COMUNE DI MERETO DI TOMBA

In relazione al "Progetto di piano stralcio per l'assetto idrogeologico dei bacini di interesse regionale" approvato il 28 novembre 2014 con deliberazione n. 2278 della Giunta regionale, ai sensi dell'articolo 14 della L.R. 16/2002, pubblicato sul BUR n. 51 del 17 dicembre 2014, all'entrata in vigore delle norme di attuazione con relative cartografie; vengono presentate le seguenti osservazioni.

Osservazioni sulle perimetrazioni

Proposta di ripermetrazione PAI
Comune di Mereto di Tomba

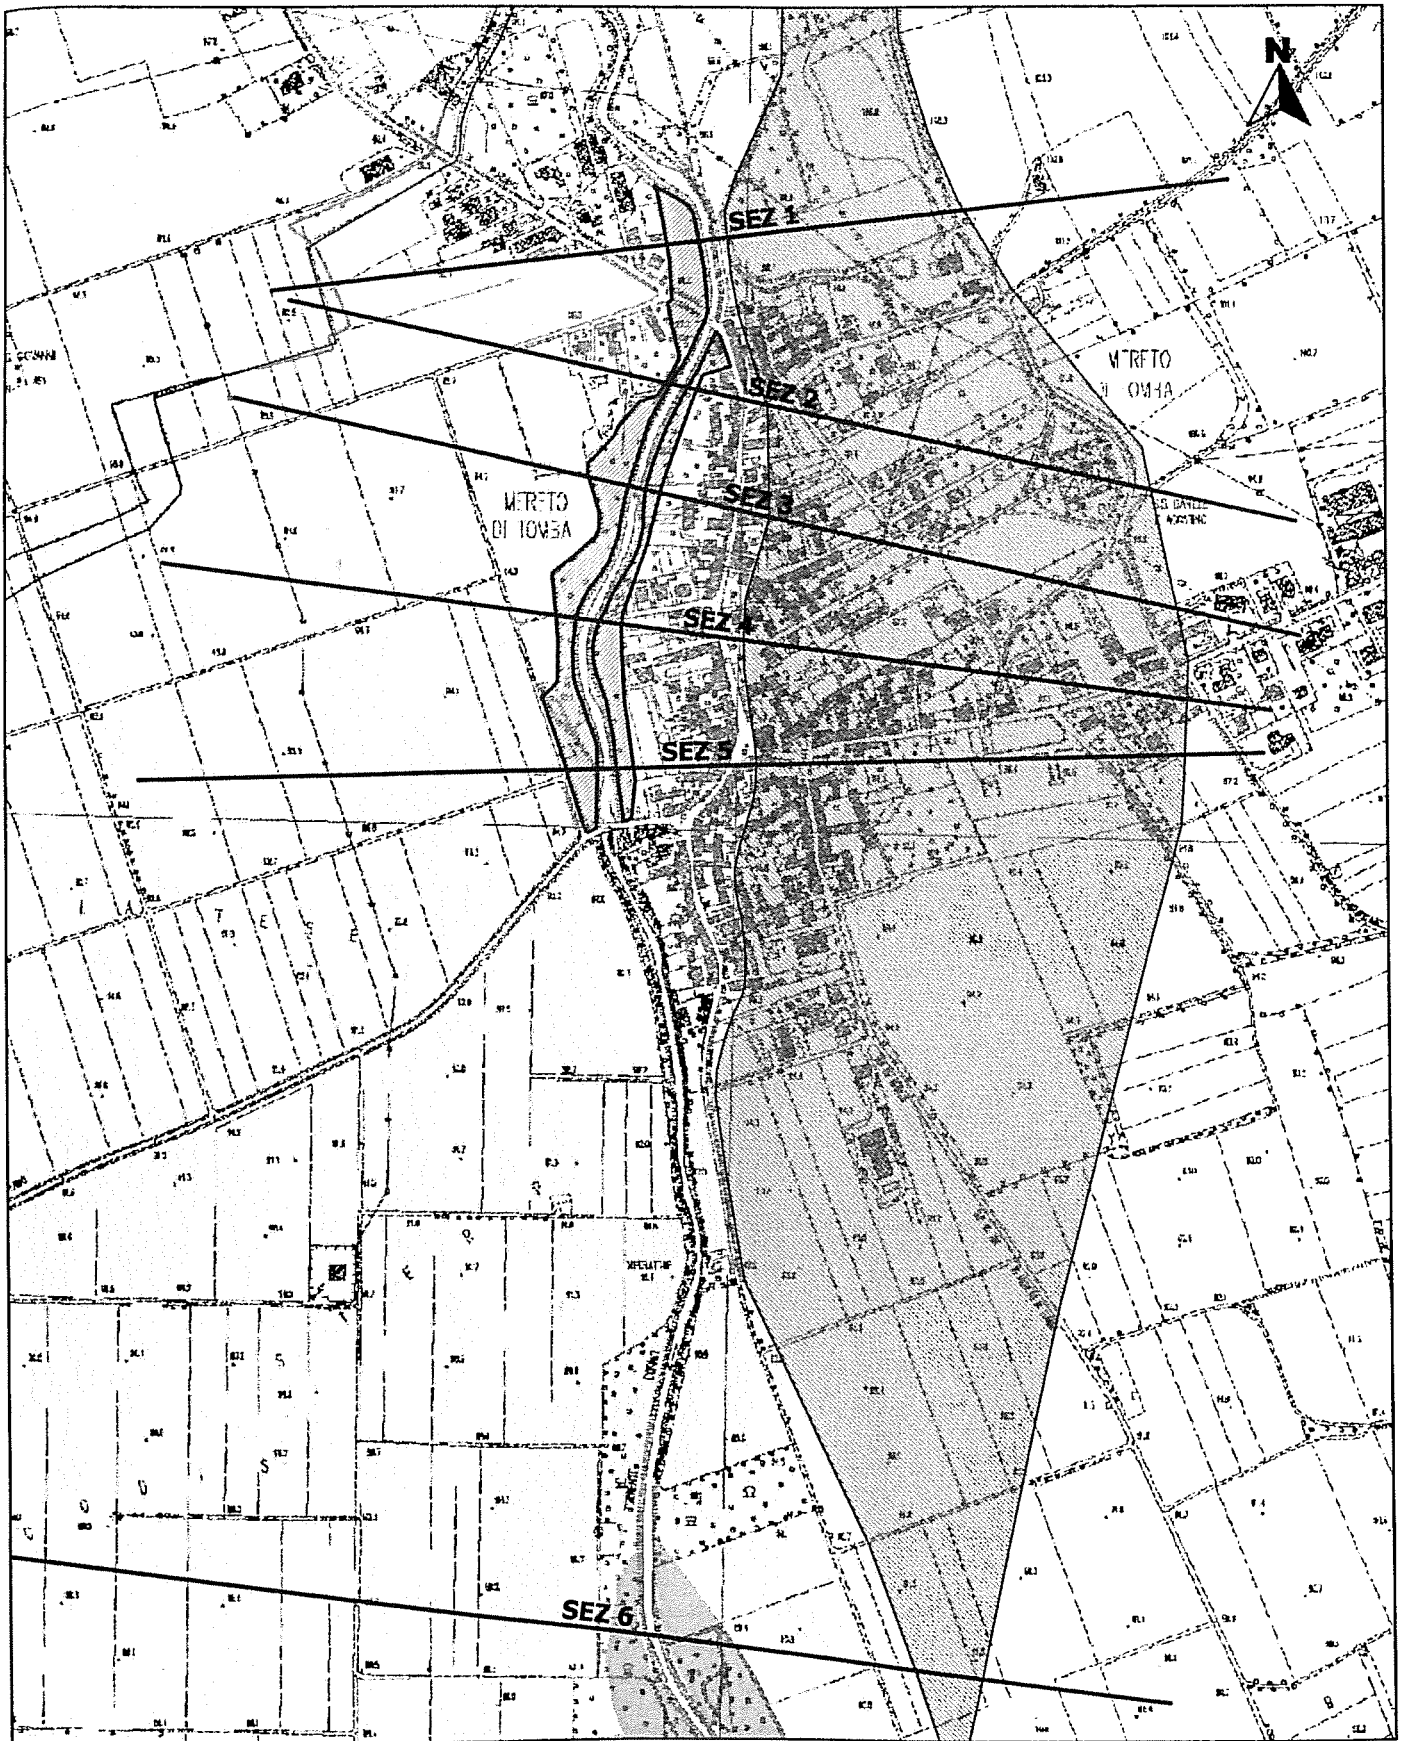
Attualmente l'area è individuata con pericolosità idraulica P1, sulla base della cartografia storica dell'alluvione del 1920 (Feruglio) risulta che il limite dell'area esondata attraversava l'abitato di Mereto pressappoco (nei limiti di definizione della cartografia storica), lungo la viabilità principale con asse N-S, tale limite è supportato dal modello digitale del terreno e verificabile nelle allegate sezioni n.1, 2, 3, 4, 5.

Le sezioni mettono ben in evidenza l'andamento morfologico, in particolare come i terreni posti in sponda sinistra siano posti a quote altimetriche inferiori rispetto a quelli corrispondenti in sinistra idrografica. Si propone quindi una ridefinizione della pericolosità, con la riduzione della zona P1 in sinistra idrografica e la riclassificazione di alcune aree da P1 a P2 a ridosso del Torrente Corno, così come era già stato indicato nello studio geologico allegato al nuovo strumento urbanistico generale, come indicato nella cartografia allegata.

Proposta di ripermetrazione PAI
Comune di Mereto di Tomba

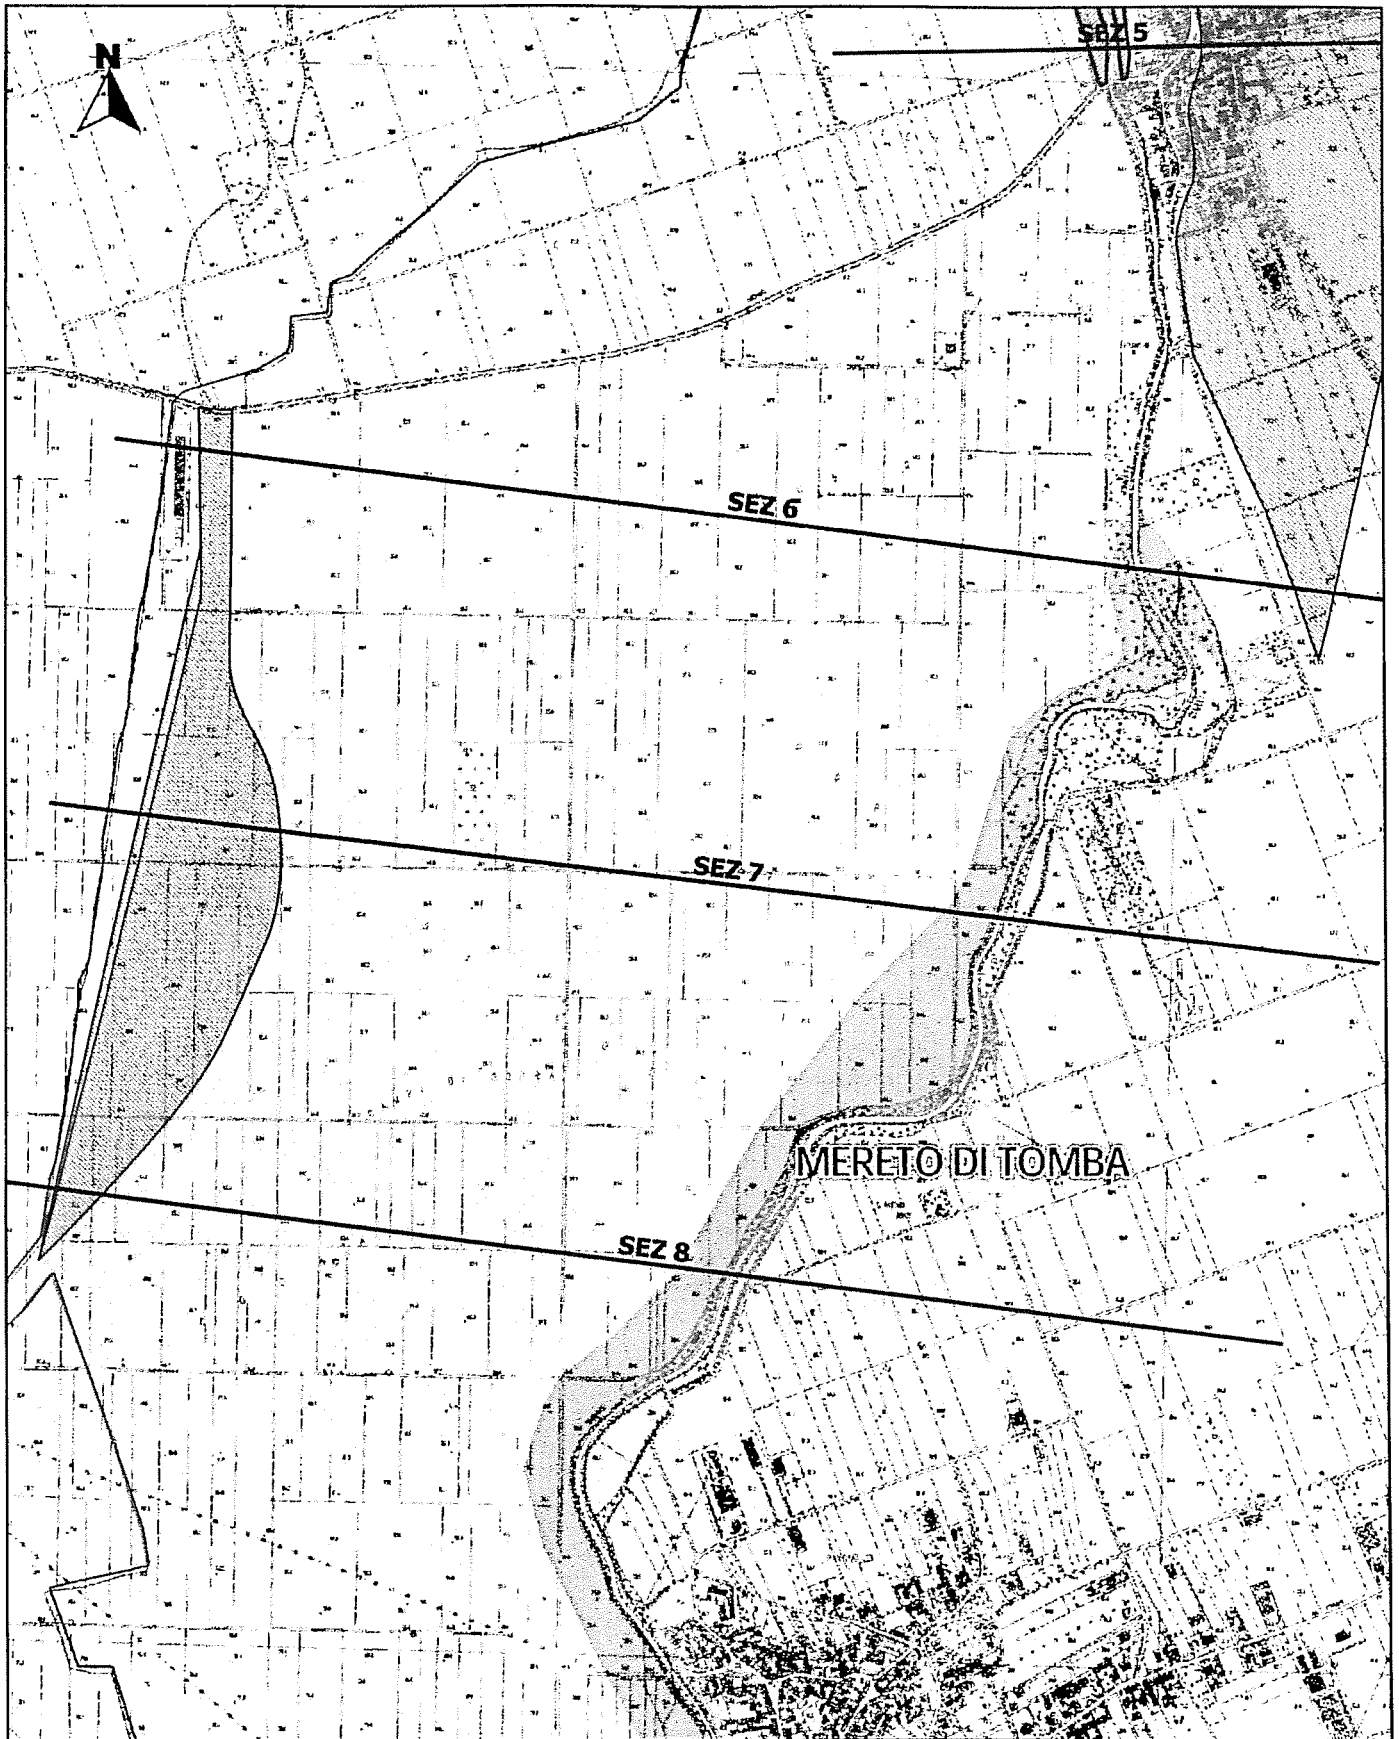
Attualmente l'area è individuata con pericolosità idraulica P1, sulla base della cartografia storica dell'alluvione del 1920 (Feruglio) risulta che il limite dell'area esondata e in parte difforme (nei limiti di definizione della cartografia storica), lungo la viabilità principale con asse N-S, tale limite è supportato dal modello digitale del terreno e verificabile nelle allegate sezioni n.6, 7.

Le sezioni mettono ben in evidenza l'andamento morfologico, in particolare come i terreni posti in sponda sinistra siano posti a quote altimetriche inferiori rispetto a quelli corrispondenti in sinistra idrografica. Si propone quindi una ridefinizione della pericolosità, con la riduzione della zona P1 in sinistra idrografica, in particolare nella parte più occidentale.
